# Erneuerung Waldenburgerbahn Los 6.1: Haltestelle Hirschlang (exkl.) - Haltestelle Winkelweg (inkl.)

Auflageprojekt

## Prüfbericht Kunstbauten

Version 1.0 | 12. April 2019

Schnitt 3-3 aus dem Plan „Situation und Schnitt, Steg Hirschlang“, IG Lampenstein, 12.04.2019

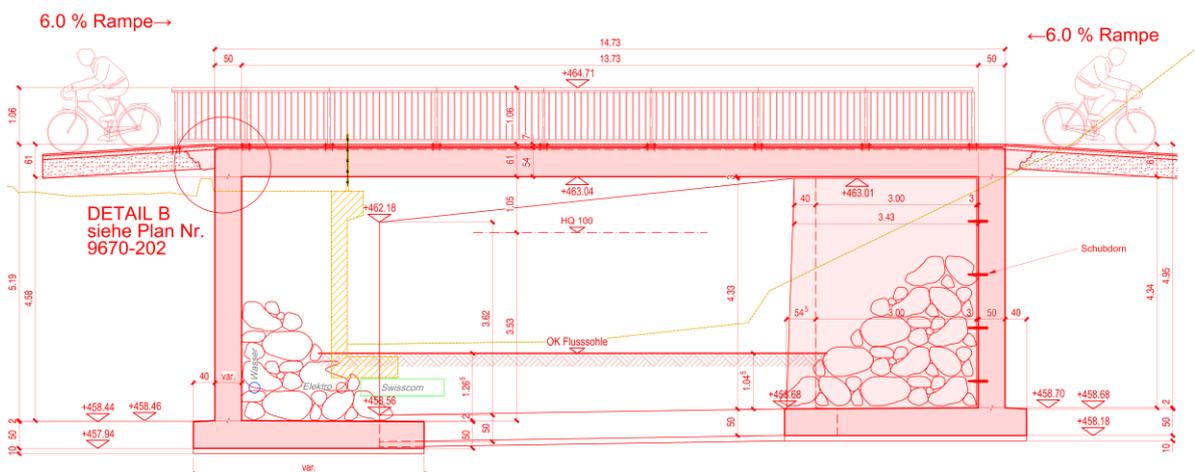
Der vorgesehene Gussasphalt bündig mit den Konsolköpfen auszubilden, kann mit einer entsprechenden Fugenausbildung zwischen dem Gussasphalt und dem Beton wie geplant ausgeführt werden.

Schnitt 2-2 aus dem Plan „Situation und Schnitte, Objektplan: Steg Schulweg, Bau-km 10.351 – 11.855, Abschnitt Bennwilerstrasse - Kilchmattstrasse“, IG Lampenstein, 31.01.2019

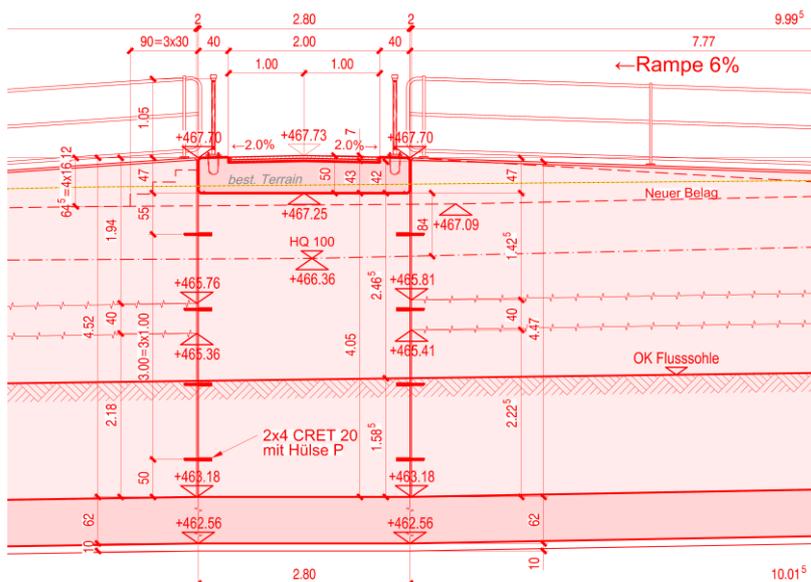
Der vorgesehene Gussasphalt bündig mit den Konsolköpfen auszubilden, kann mit einer entsprechenden Fugenausbildung zwischen dem Gussasphalt und dem Beton wie geplant ausgeführt werden.
